Colón, 18 de Noviembre de 2021.  
DRCL-SEEIA-AC- 014-1811-2021

De acuerdo a lo establecido en el artículo 43 de Decreto Ejecutivo No. 123 de 14 agosto de 2009, modificado por el Decreto Ejecutivo No. 155 de agosto de 2011, le solicitamos la segunda información aclaratoria al Estudio de Impacto Ambiental (EsIA) Categoría I, titulado **"CONSTRUCCIÓN DE ANEXO AL EDIFICIO EXISTENTE"** a desarrollarse Corregimiento de Puerto Pílon, Distrito de Colón y Provincia de Colón, que consiste en lo siguiente:

**INFORME DE AMPLIACIÓN**  
**ESTUDIO DE IMPACTO AMBIENTAL CATEGORÍA I**  
**“CONSTRUCCIÓN DE ANEXO A EDIFICIO EXISTENTE”**

## **INFORME TÉCNICO DE EVALUACIÓN DE ESTUDIO DE IMPACTO AMBIENTAL/ AMPLIACIÓN DE INFORME TÉCNICO DE EVALUACIÓN DE ESTUDIO DE IMPACTO AMBIENTAL**

PROYECTO  
"CONSTRUCCION DE ANEXO  
A EDIFICIO EXISTENTE"

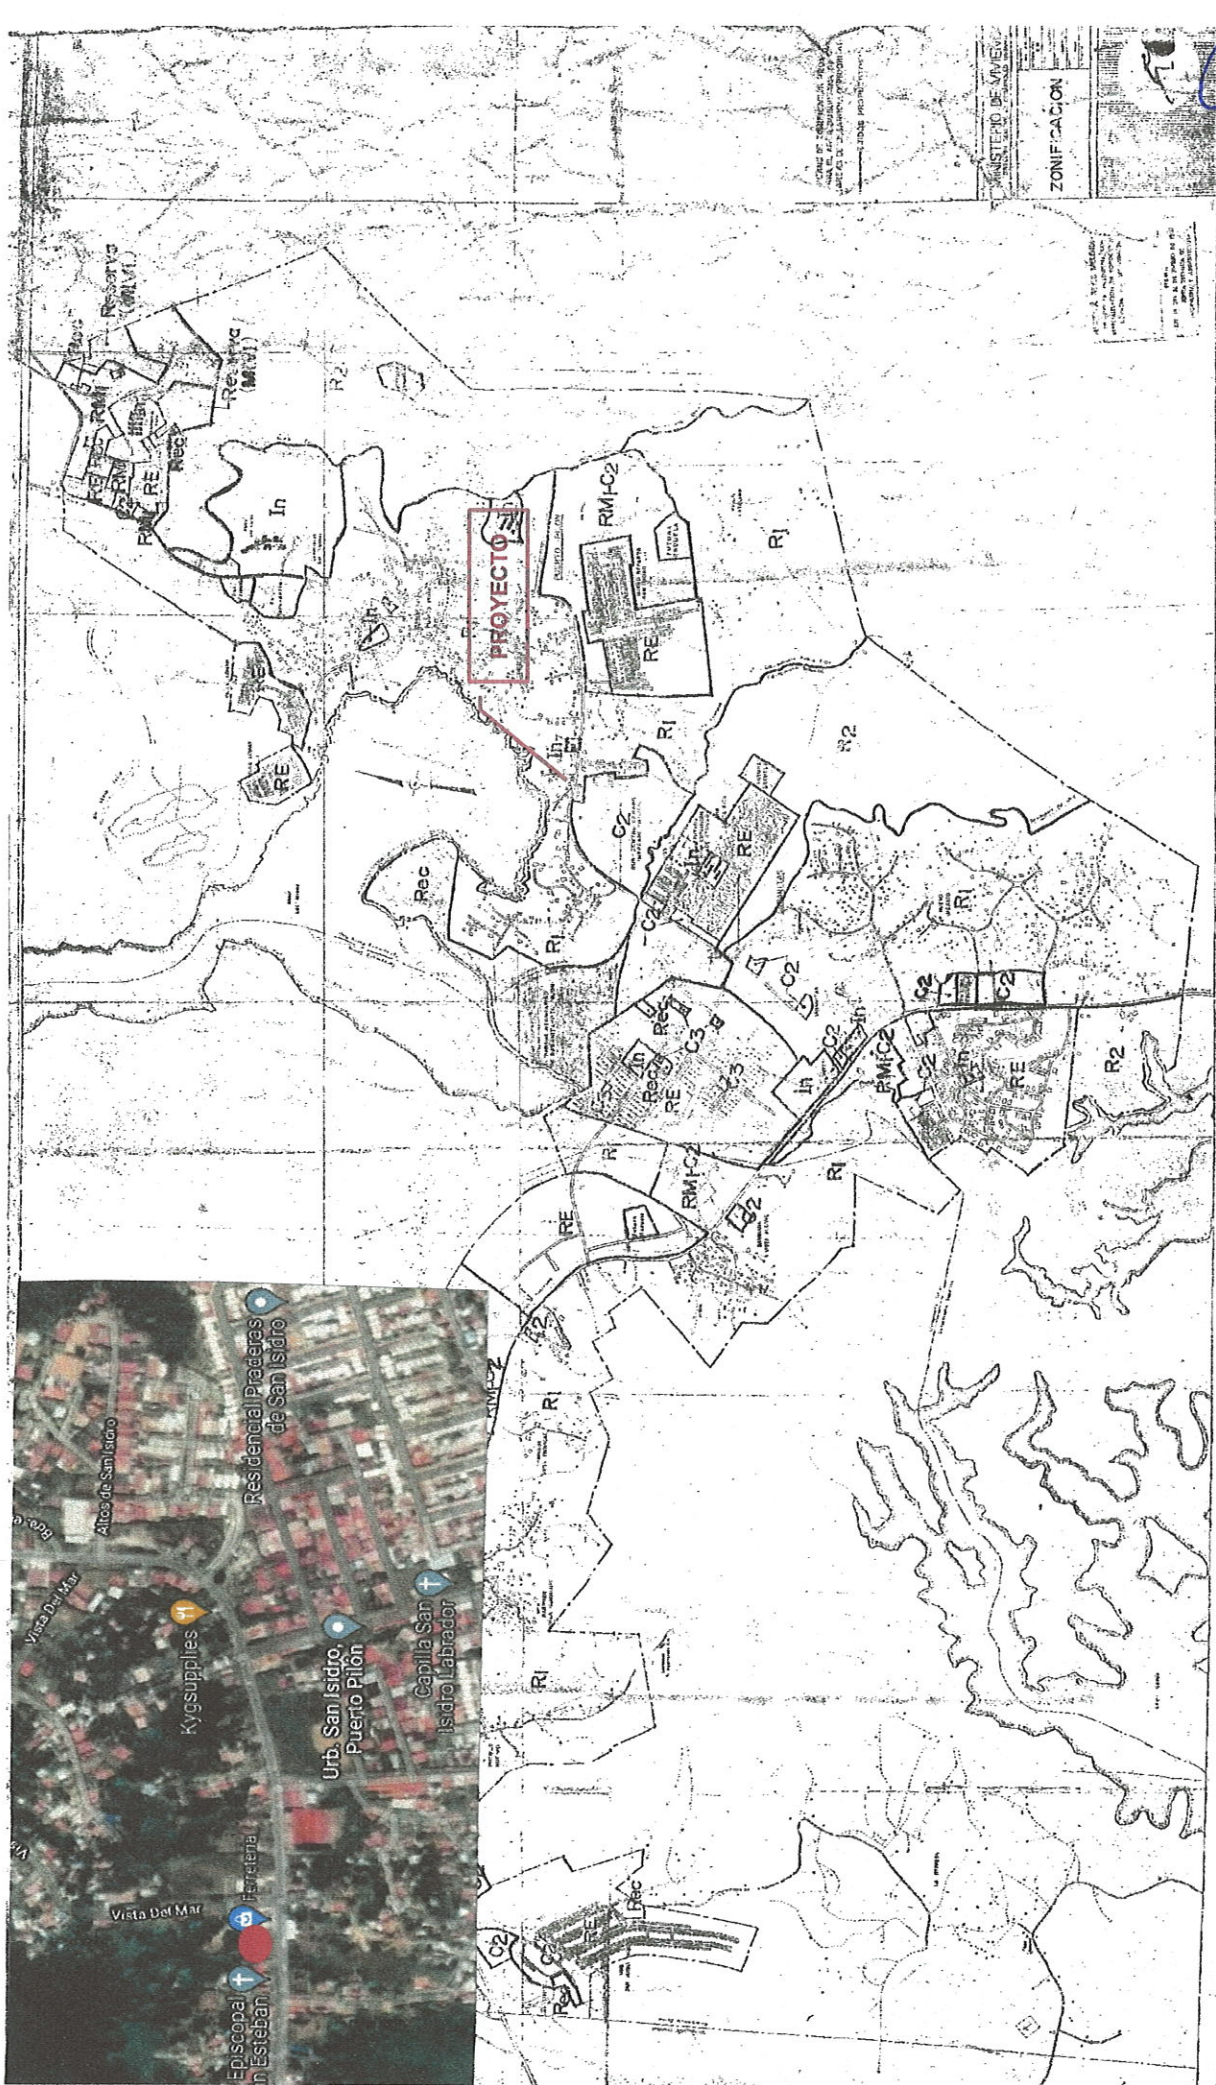
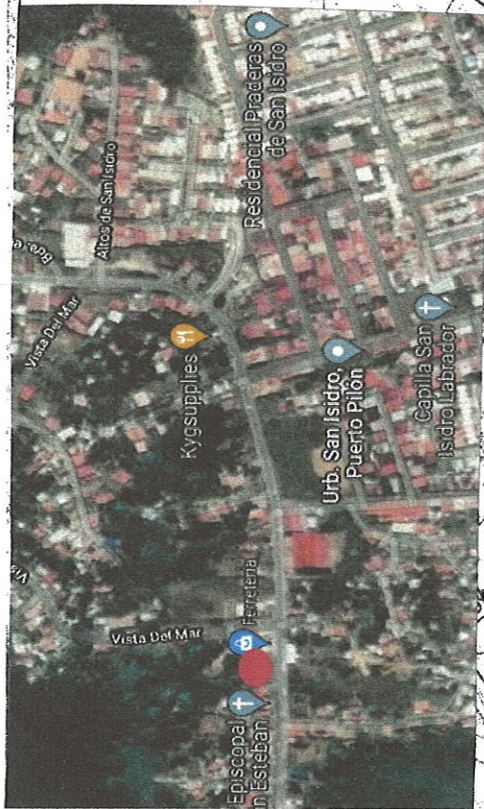
**2. En la respuesta aclaratoria de la Información Aclaratoria, indica “El proyecto tendrá una superficie de 439.14 m²”, y adjuntan un cuadro de coordenadas del polígono del proyecto, sin embargo, el mismo arroja una superficie de 390 m².**

a. Aportar coordenadas que coincidan con la superficie del polígono del proyecto y coincidan con lo aportado en campo.

**R.** Dada la observación de la nota DRCL-SEEIA-AC-014-1811-2021, se procedió a verificar las coordenadas y que las mismas coincidieran con la superficie del proyecto (390 m²). Se adjunta mapa a escala 1:50 000 del polígono del proyecto con las coordenadas aportadas en campo.

**Observación:** Estas coordenadas son descriptivas del área aproximada donde se levantará el proyecto, ya que el GPS Garmin es para referencia local y no de precisión.
